DEMANDE DE RENSEIGNEMENTS N° 1 DE l'AHQ-ARQ À HQD

RÉPARTITION DES BESOINS EN ÉNERGIE ET COURBE DE PUISSANCE CONTRACTUELLE

FIGURE 2 :
RÉPARTITION DES BESOINS EN ÉNERGIE PRÉVUS EN 2030
ET COURBE DE PUISSANCE CONTRACTUELLE

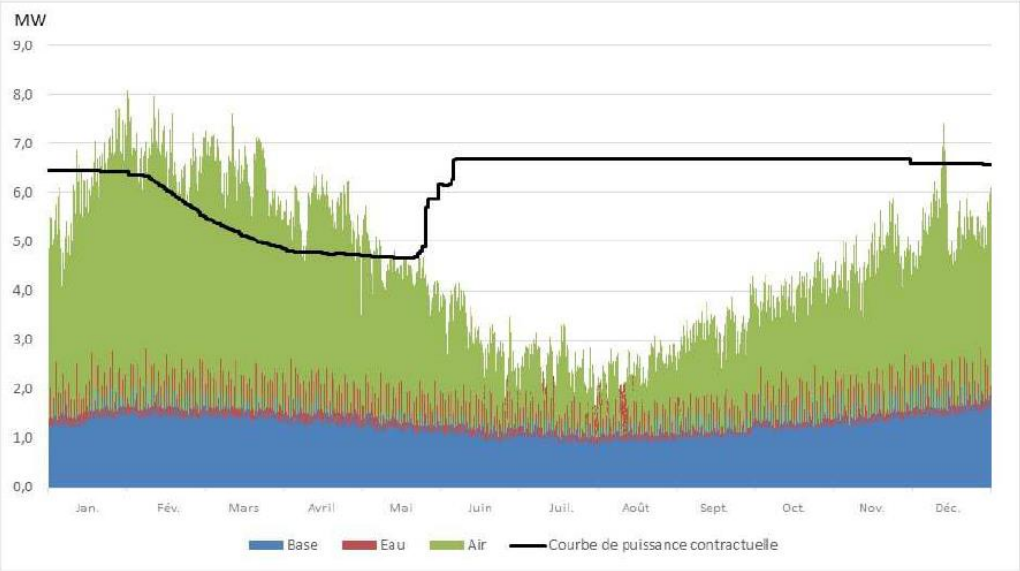
1.1 Veuillez indiquer si les courbes de la figure 2 de la référence (i) représentent des valeurs horaires ou journalières.

1.2 Veuillez décrire en détail la provenance et la méthode d'établissement de chacune des quatre séries de valeurs apparaissant à la figure 2 de la référence (i).

1.4 Veuillez justifier que la courbe verte de la figure 2 de la référence (i) montre des valeurs significativement plus basses pour la première moitié de janvier par rapport aux autres valeurs de janvier, février et même mars et avril.

1.6 Veuillez expliquer que l'allure des courbes des figures de la référence (iii) soit semblable à celle de la figure de la référence (i) et décrire la méthode de passage de l'une à l'autre.
